コーニングインターナショナル株式会社
ライフサイエンス事業部**Corning® フラスコ製品のパック包装仕様変更のご案内**

さて、8月1日付でお知らせいたしました「Corning フラスコ製品のパック包装一時変更」について、内容に変更がありましたので、ご案内申し上げます。

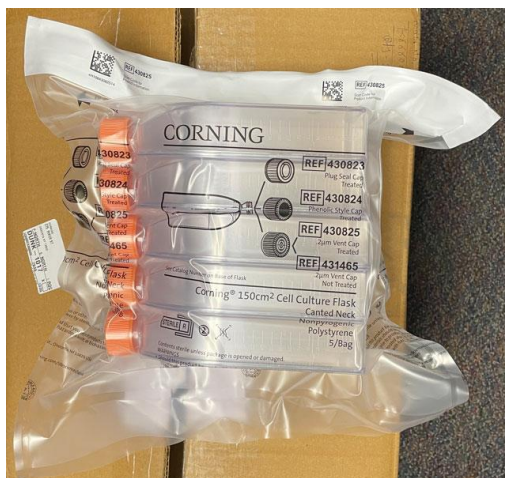
- 1) パック包装の印字がなくなり、記載内容が同一の貼付けラベルに変更となる旨ご案内いたしました。貼付けラベルではなくブランクのパッケージとなります。ストリップ部分のバーコードと製品番号の印字は継続されます。
- 2) 対象製品が変更になります。
- 3) 本変更は一時的ではなく、永続的な変更となります。
